Servizio Territoriale APA Centro
Servizio Territoriale APA Ovest
Pratica SD n. 33149/2025

Oggetto: [ID: 14538] Procedura di Valutazione di Impatto Ambientale ai sensi dell'art.23 del D.Lgs 152/2006 relativa al progetto denominato "Razionalizzazione Rete Bassa Reggiana – Modenese – Mantovana DN vari, DP 75/64/12 bar".

Proponente: **Snam Rete Gas SPA**

Osservazioni in merito alla gestione delle terre e rocce da scavo (DPR 120/17)

Immagine riportante i 23 punti localizzati sull'Unità 10

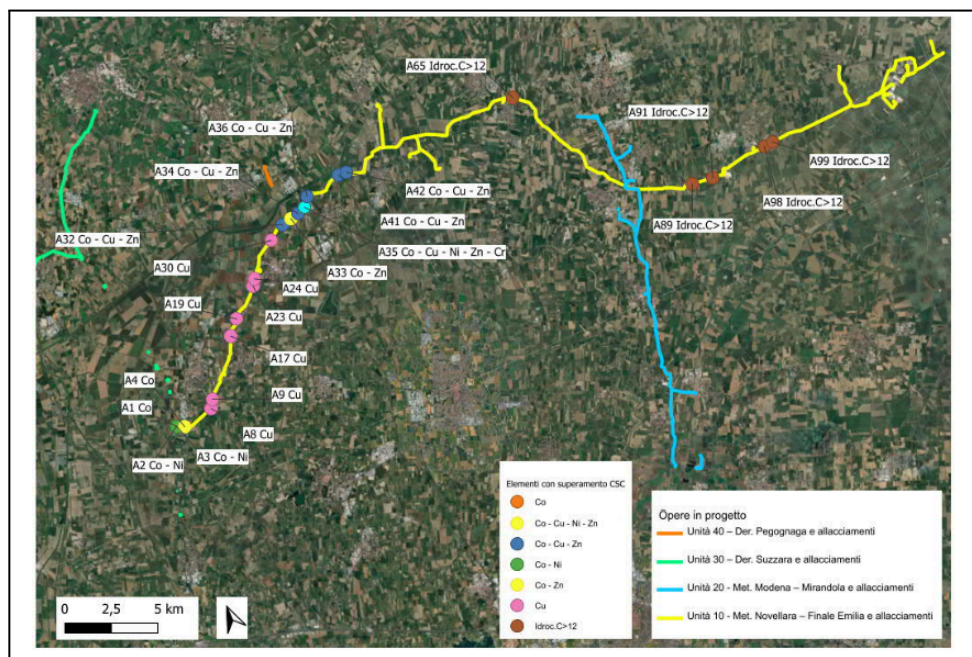
Per quanto concerne i superamenti rilevati nella matrice suolo, verificato che l'incertezza di misura non è stata esplicitamente riportata nei Rapporti di Prova e visto quanto dichiarato dal proponente, si ritiene che in fase di progettazione esecutiva e comunque prima dell'inizio dei lavori, dovranno essere forniti i Rapporti di Prova comprensivi dell'incertezza di misura al fine di poter confermare le valutazioni sopra esposte. Contestualmente dovranno essere trasmesse le stratigrafie di tutti i punti d'indagine.

Si resta in attesa, quanto prima, di acquisire agli atti le comunicazioni previste ai sensi dell'art. 242 del D.lgs 152/2006 nei campioni eseguiti, considerata l'incertezza certificata dai Rapporti di Prova, per i quali risulta confermato il superamento della CSC.

Preso atto della volontà del proponente di avviare il percorso per la definizione dei valori di fondo, si resta in attesa delle relative proposte dei piani di indagine per definire i valori di fondo naturale da assumere. Si ricorda che, come previsto dall'articolo 11 del DPR 120/2017, tale piano, condiviso con l'Agenzia, è eseguito dal proponente con oneri a proprio carico, in contraddittorio con l'Agenzia entro 60 giorni dalla presentazione dello stesso. Sulla base delle risultanze del piano di indagine, nonché di altri dati disponibili per l'area oggetto di indagine, l'Agenzia di protezione ambientale competente per territorio definisce i valori di fondo naturale.

- le attività di scavo, nei tratti in cui è stato riscontrato il superamento dei limiti, potranno aver luogo solo al termine della procedura definita dall'articolo 11 del DPR 120/2017;

- nel caso in cui i superamenti dei limiti non fossero giustificati dai valori di fondo naturale il materiale scavato dovrà essere gestito come rifiuto;
